意見書
ハッ場ダムサイトの地盤の安全性について

平成20年5月2日

坂巻 幸雄

(元工業技術院地質調査所 主任研究官・技術士)

図 - 12 (資料 図-7.7.5)

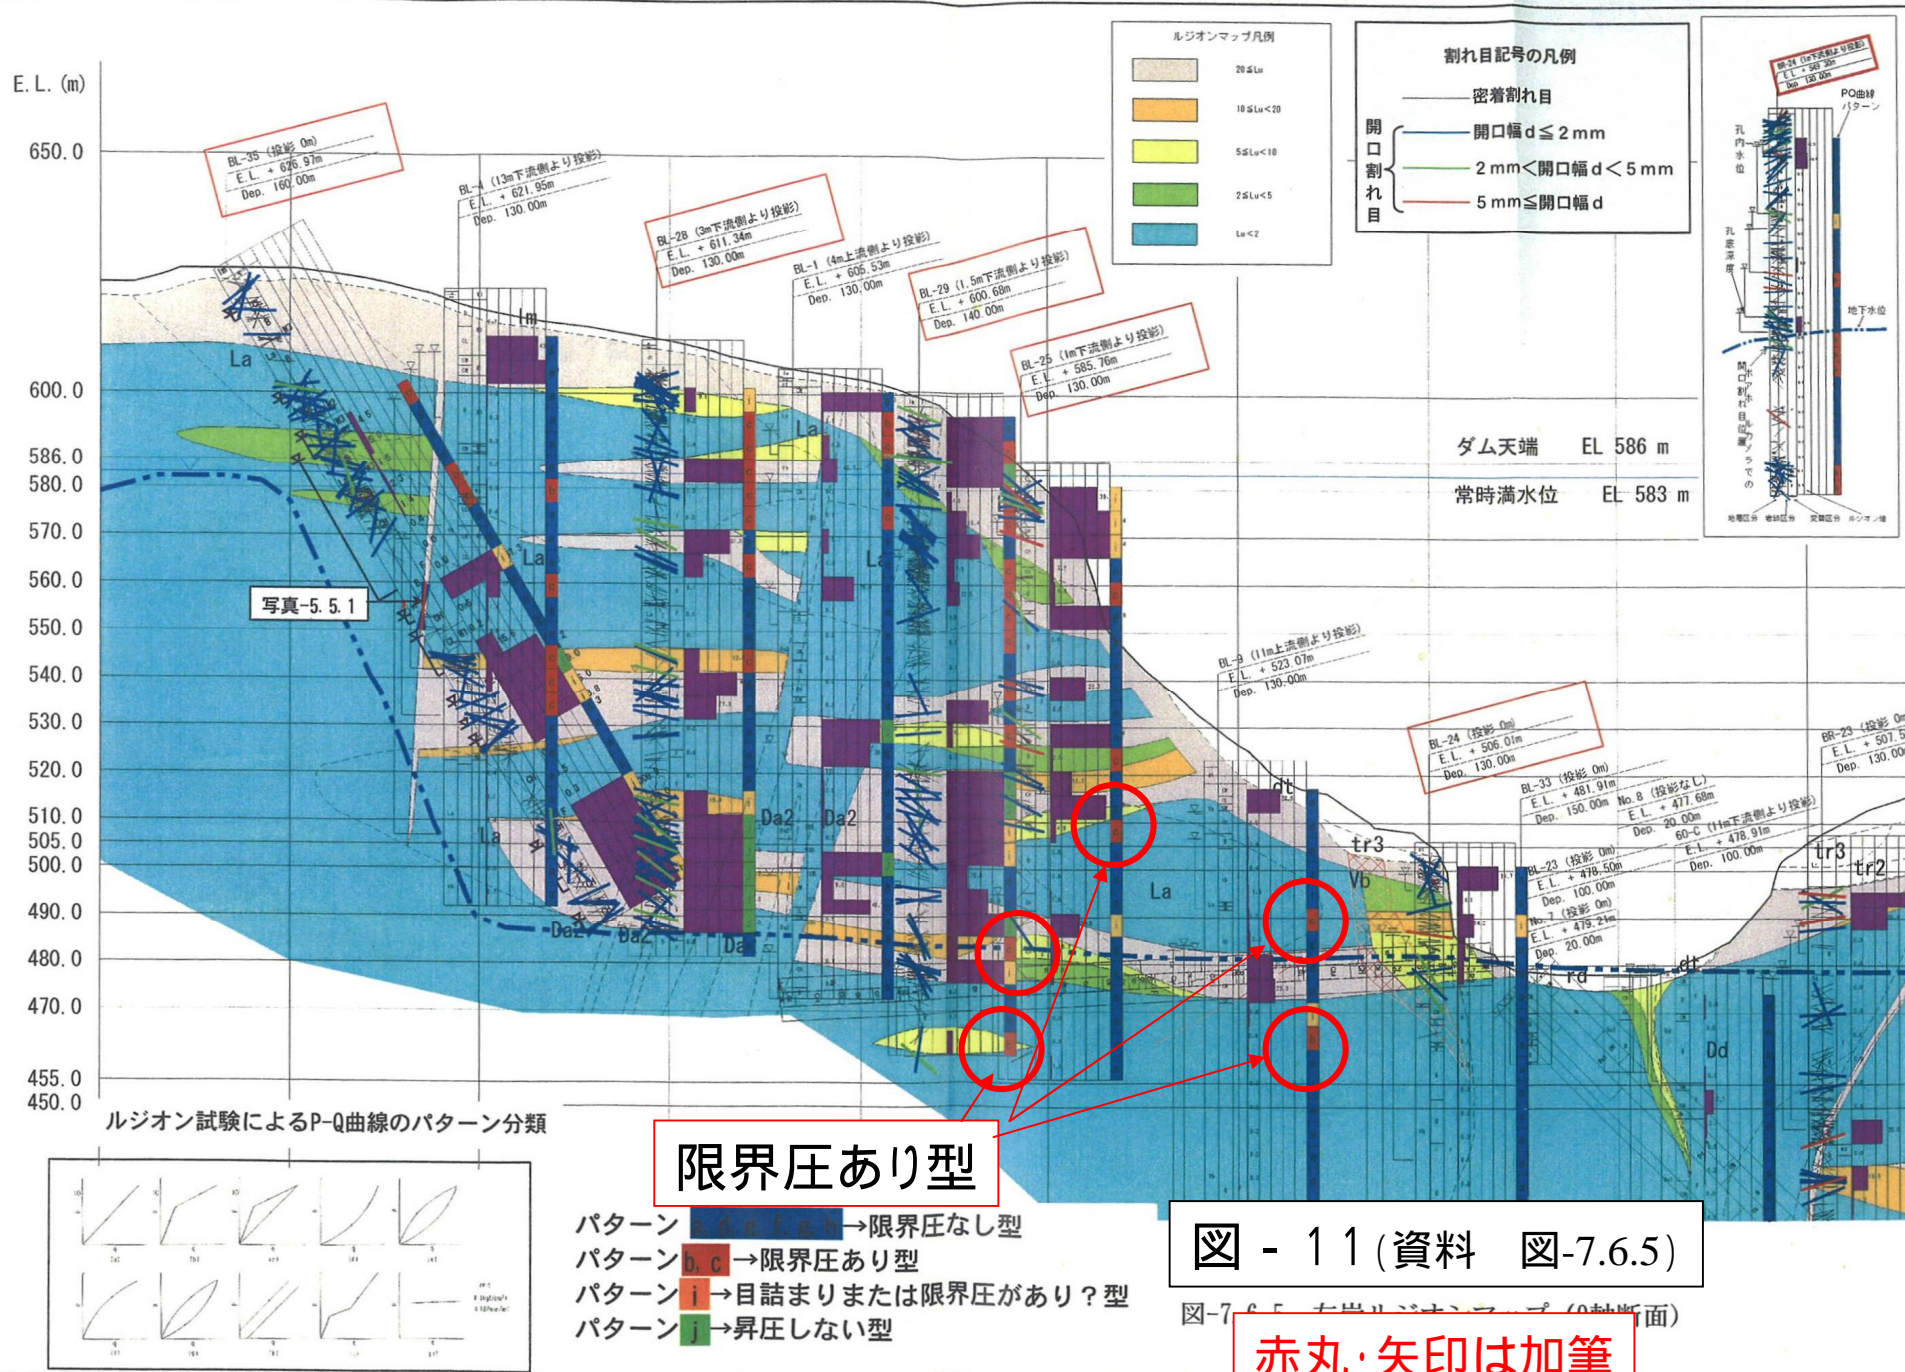
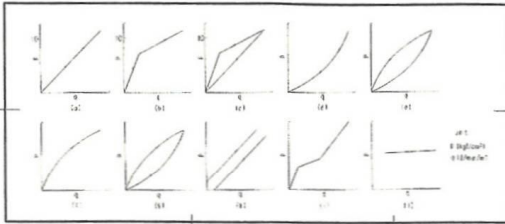
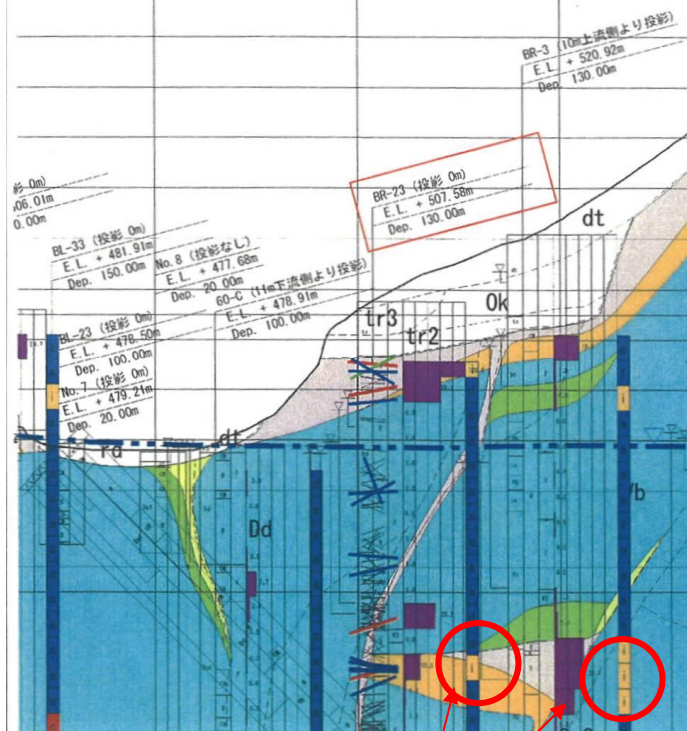
したがって、限界圧あり型や昇圧しない型は、本来ダム基礎岩盤中であってはいけないのである。例えば 0 軸の左岸および右岸のルジオンマップをみると、河床標高以深にこの限界圧あり型を示す箇所がかなりの地点で見られるのである(添付図・図-11、12 : 資料の図-7.7.5、図-7.6.5)。

ルジオン試験での 10kgf/cm² は、満水時にダムサイト直下にかかる水圧に相当する。限界圧をしめす部分では満水時には亀裂破壊が起きることを物語っているのである。
